FBW Flugzeugbau Technische Mitteilung Nr. 329-007

Hauptbolzenbuchsen

Segelflugzeugmuster MISTRAL C (Geräte-Nr. 329)

MaBhahme 2:

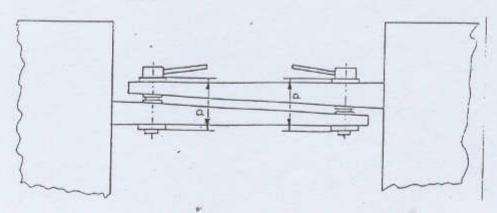
Am aufgerüsteten Segelflugzeug ist das Maß "a" zwischen den Außenflächen der Flansche der Hauptbolzenbuchsen festzustellen (links und rechts). Ist "a" an einer oder beiden Stellen größer als 110 mm, so darf das Segelflugzeug solange nicht weiter betrieben werden, bis Maßnahme 3 durchgeführt ist.

Austausch der Hauptbolzenbuchsen und Einbau von Verstärkungsplatten in den Holmstummelsteg gemäß interner FBW-Arbeitsanweisung 329/1
